嘉般惠文

樓 H戶

H戶 建築平面圖(套上層樑)

客戶工程變更單

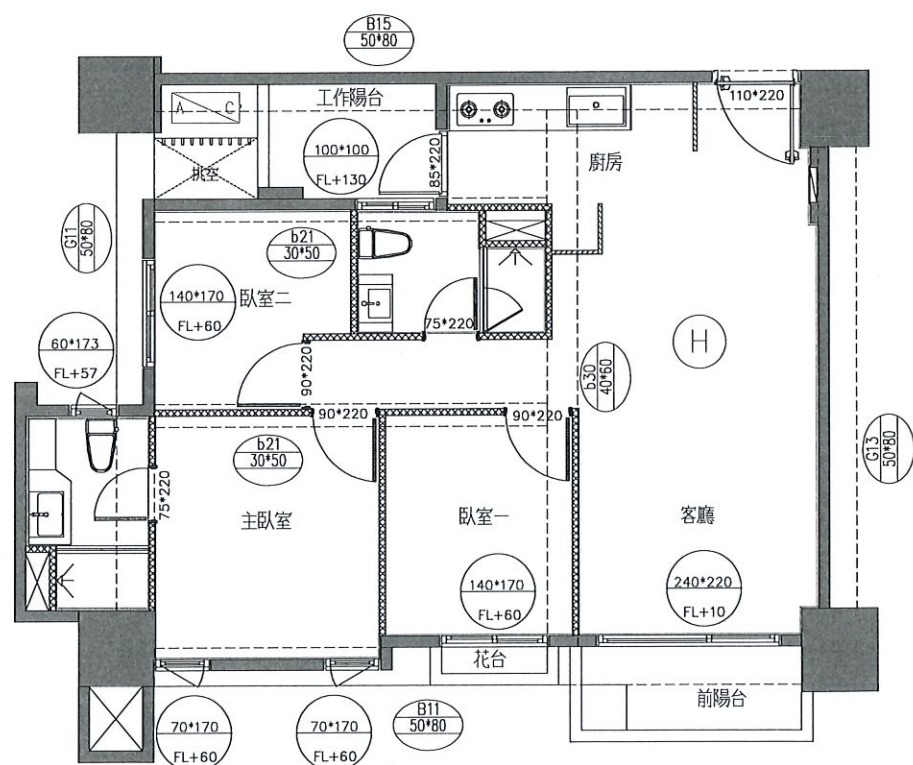
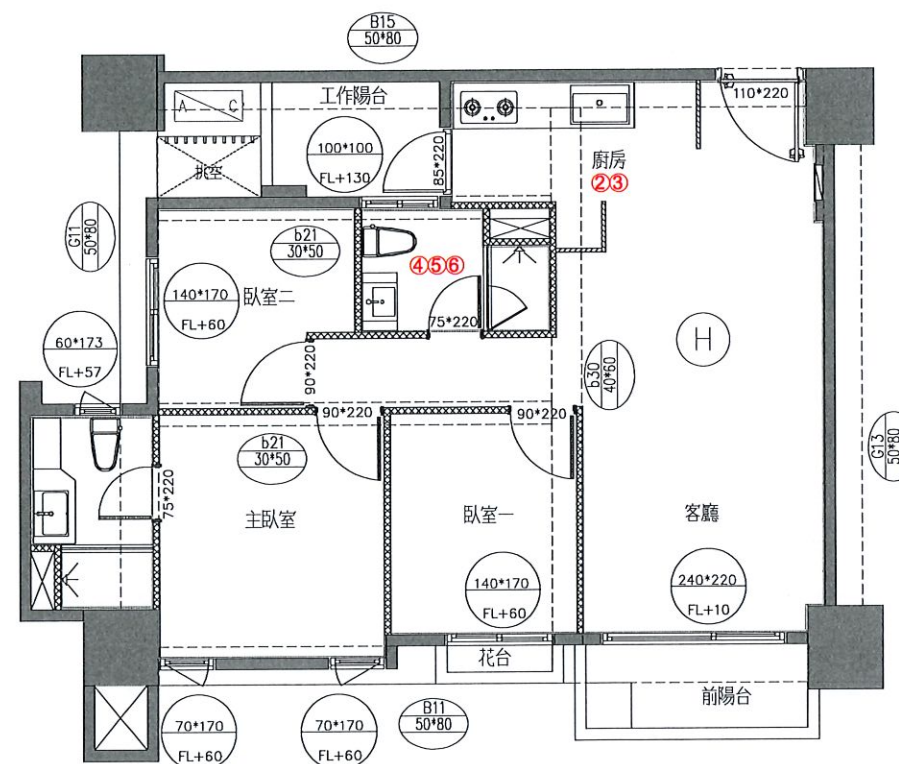
- ✓ 1. 全室升級防霾紗窗
- ✓ 2. 櫻花排油煙機變更林內排油煙機
- ✓ 3. 廚房水槽選色(灰)+下崁
4. 客浴掛鏡變更主浴觸控除霧掛鏡
- ✓ 5. 客浴抽風機升級為主浴暖風機
 - a. 新增暖風機220V迴路
 - b. 抽風機開關取消
6. 客浴地、壁磚變更為主浴地、壁磚(包含門檻)

H戶 地坪材質範圍示意平面圖

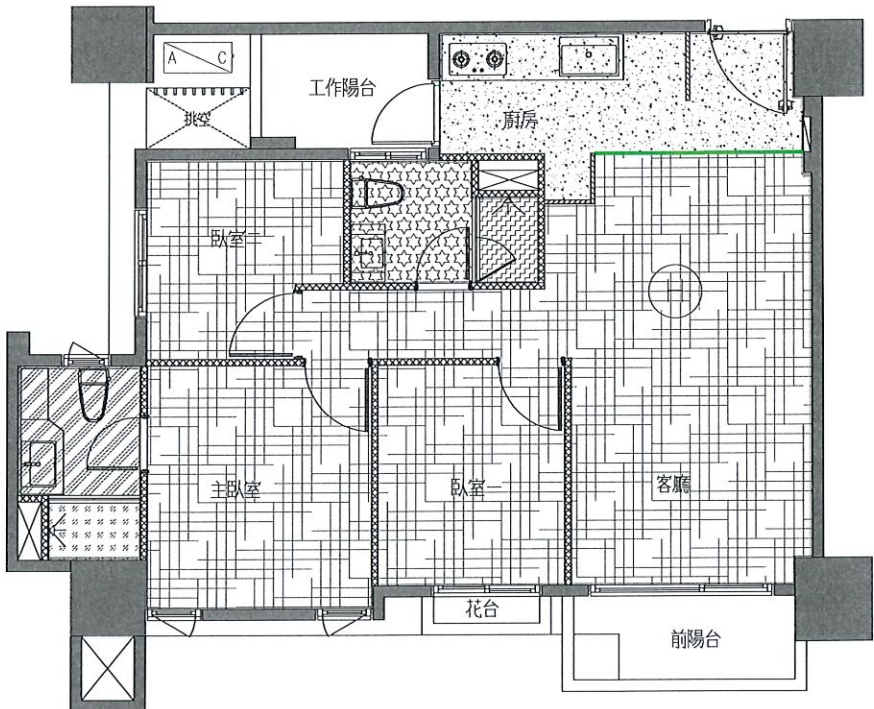
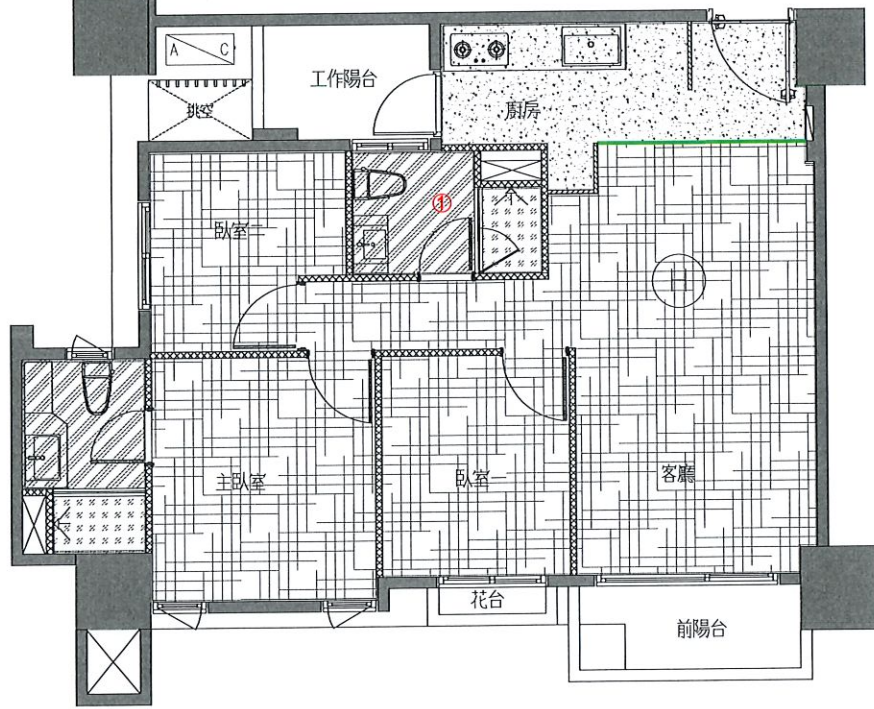
1.客浴地、壁磚變更為主浴地、壁磚(包含門檻)

H戶 電燈開關及迴路示意圖(套上層樑)

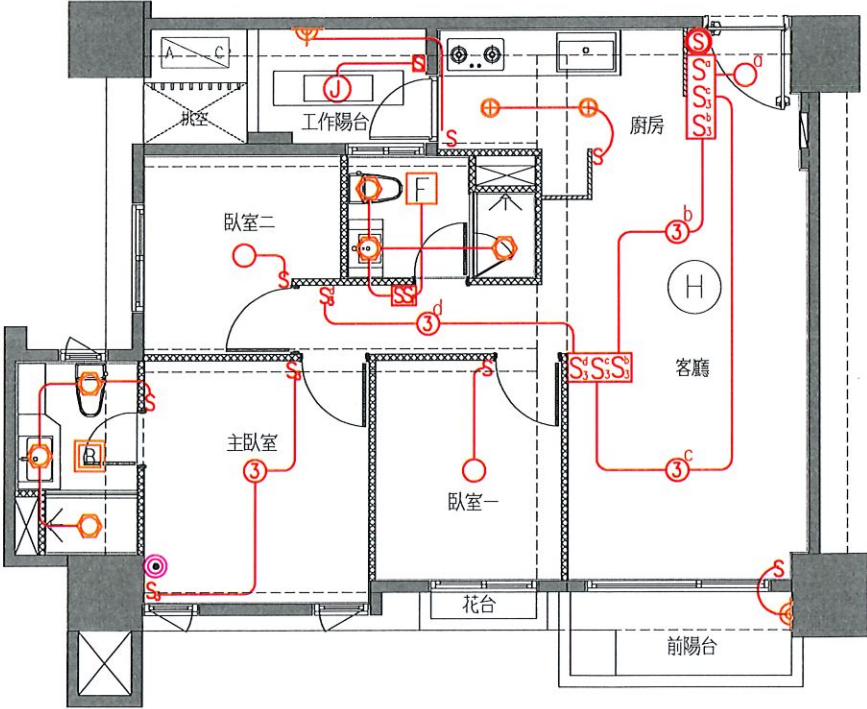
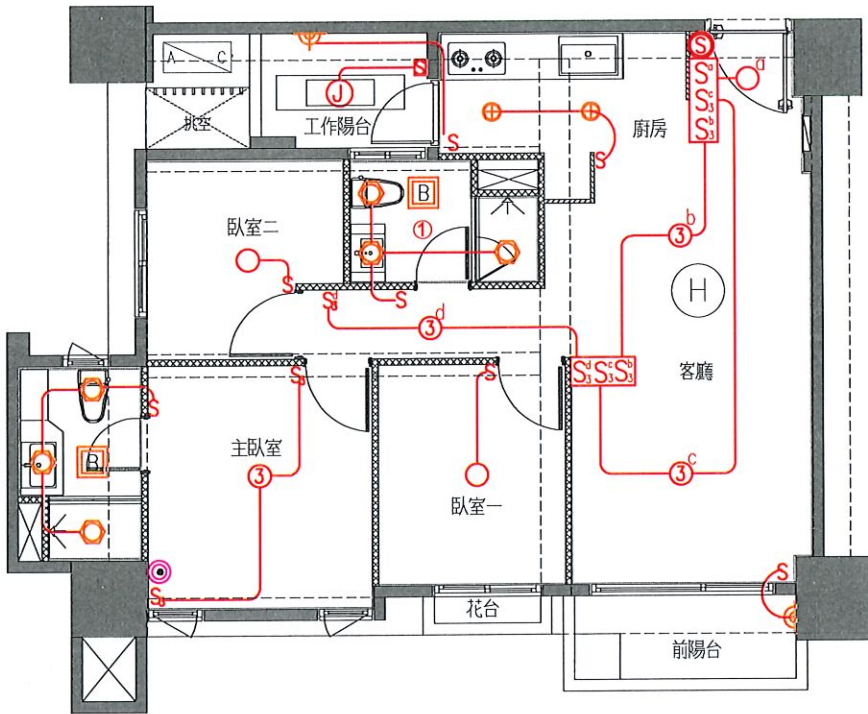
- 客浴抽風機升級為主浴暖風機
a.新增暖風機220V迴路
b.抽風機開關取消
-
-
-
